COMUNE DI RIVALTA DI TORINO

OGGETTO: Infrastrutture Strategiche n.443/01 (legge obbiettivo) nuovo collegamento ferroviario Torino-Lione, - Progetto Preliminare e Studio di Impatto Ambientale.
Trasmissione Osservazioni ai sensi del D.Lgs n.163/2006 e s.m.i.

PROGETTO PRELIMINARE LINEA FERROVIARIA TORINO-LIONE. PRESA ATTO DELLE OSSERVAZIONI RESE DALLA COSTITUITA COMMISSIONE TECNICA.

RELAZIONE TECNICA PER LA VALUTAZIONE DELLE INTERFERENZE CON GLI ELEMENTI TERRITORIALI, INFRASTRUTTURALI, AMBIENTALI E ANTROPICI DEL COMUNE DI RIVALTA DI TORINO

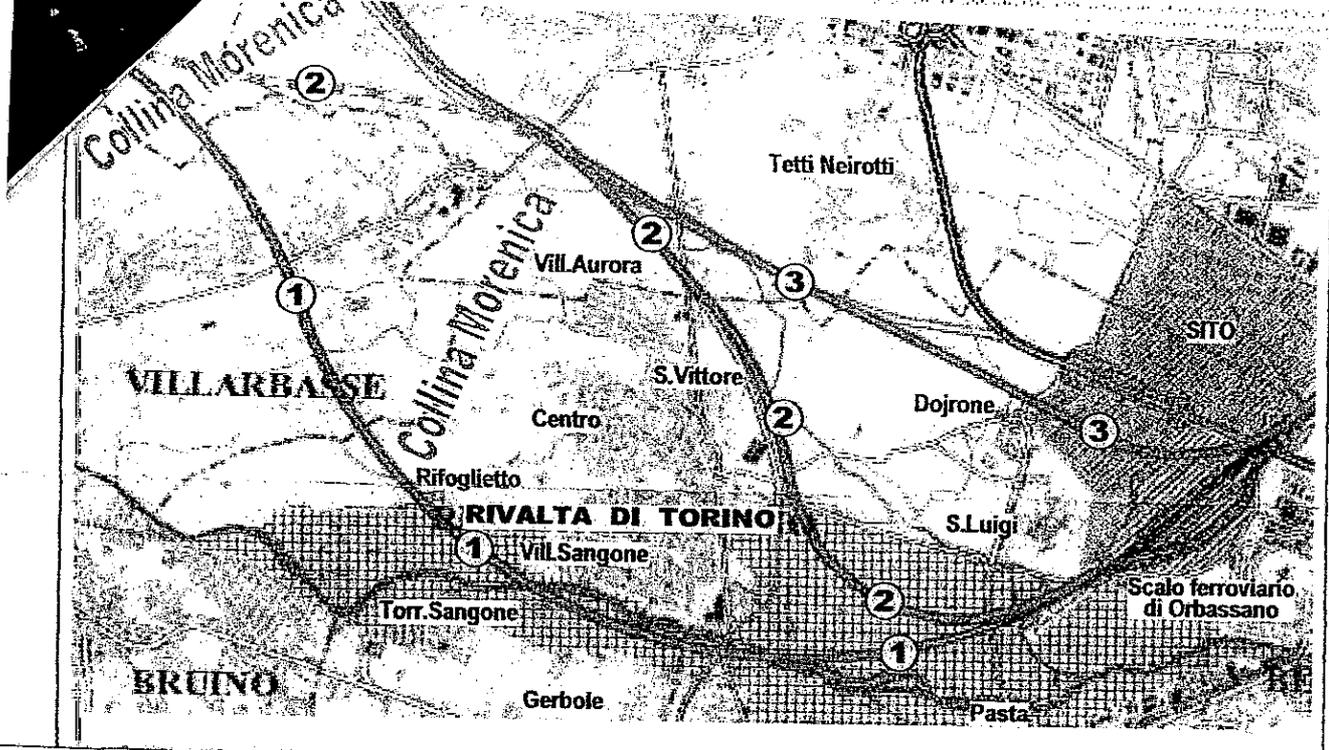
Con la presente chiedo al Sig. Sindaco, o a chi di competenza, di informare le Ferrovie dello Stato che il tracciato potrebbe essere spostato più a nord, mi riferisco al tracciato n°3 come indicato sulla cartina che mi sono permesso di allegare, risparmiando anche del denaro perché il percorso risulta più breve visto che potrebbe scorrere a filo campagna e non verrebbero abbattute né abitazioni né attività produttive. O addirittura tutta sotterranea a bassa profondità tipo metropolitana, senza deturpare la paesaggistica.

Se le Ferrovie dello Stato non riterranno fattibile la variante proposta si richiede al Sig. Sindaco del comune di Rivalta, o a chi di competenza, che si attivi per dare un'altra localizzazione adeguata ed analoga poco distante dall' attuale circolo di tennis Prato Fiorito, ricostruendo tutto quello di cui è composto senza così dover porre fine a 25 anni di attività.

*Sovrapposizione progetto preliminare NLTL
con le zone normative di PRGC – stralcio planimetrico*

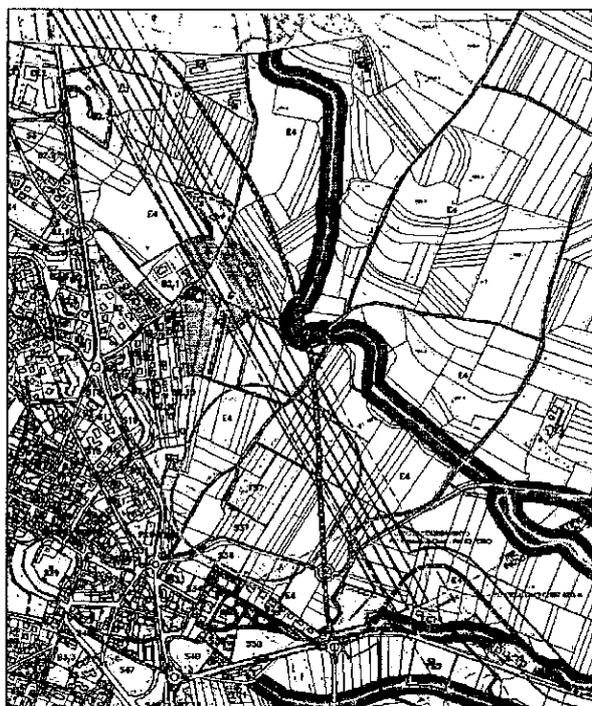
Si mette in evidenza che non è stata rilevata, nell'ambito del progetto preliminare NLTL, la previsione di completamento della circonvallazione est del concentrico prevista dal PTCP e recepita dalla strumentazione urbanistica comunale, rappresentata nella planimetria che segue.

Inoltre, in considerazione di quanto su esposto e dei già gravosi flussi di traffico presenti sulla SP174, si ritiene opportuno che la modifica del tracciato della SP174 sia realizzato con sottopasso così come previsto per la SP175 del Dojrone, in quanto il sovrappasso presenta pendenze non trascurabili che potrebbero causare disagi o pericoli nel periodo invernale, invade zone agricole di pregio e attraversa in due tratti la bealera di Orbassano, risultando pertanto anche più oneroso.

Progetto preliminare NLTL – planimetria area di cantiere – stralcio

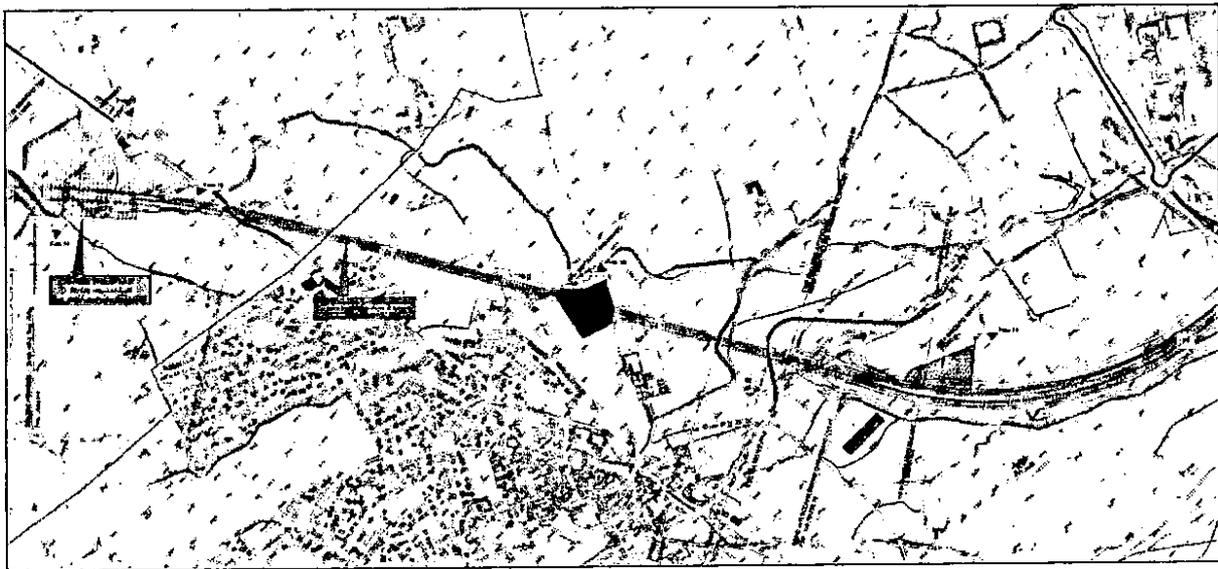
Le aree di deposito temporaneo localizzate sul territorio del Comune di Rivalta di Torino occupano delle porzioni di aree agricole come rappresentato nello stralcio planimetrico che segue. ■■

Progetto preliminare NLTL – planimetria area di cantiere – stralcio

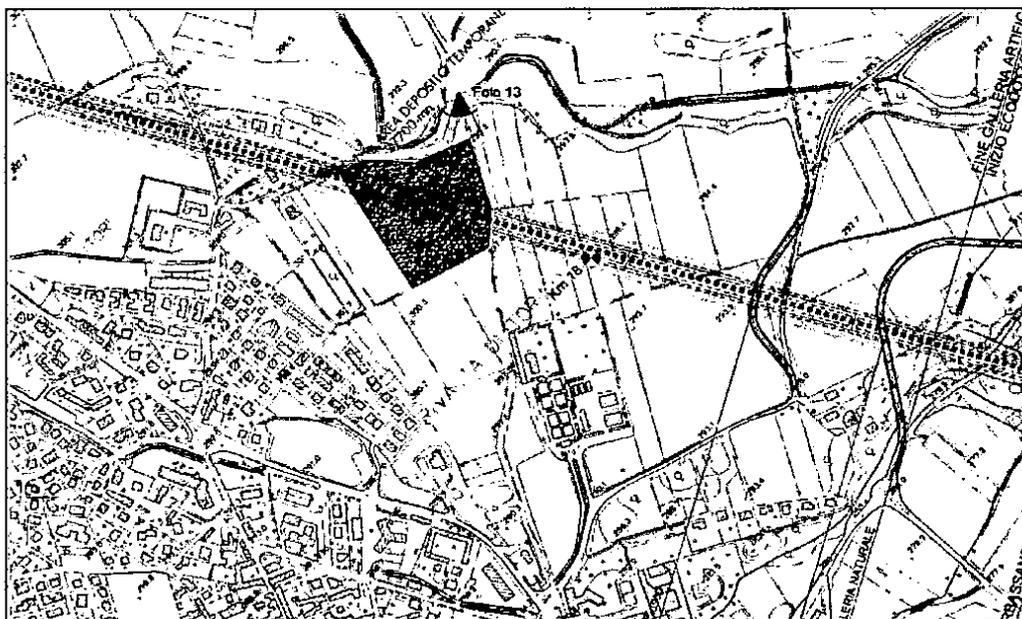
Inoltre, l'area di deposito temporaneo prevista a nord della SP175 – via Grugliasco – risulta collocata in posizione molto adiacente agli insediamenti residenziali in “zona San Vittore” e sarà

pertanto causa di notevole disagio per gli abitanti insediati. La stessa potrebbe essere localizzata completamente a est del tracciato, in prossimità della SP175, a sufficiente distanza dai fabbricati esistenti.
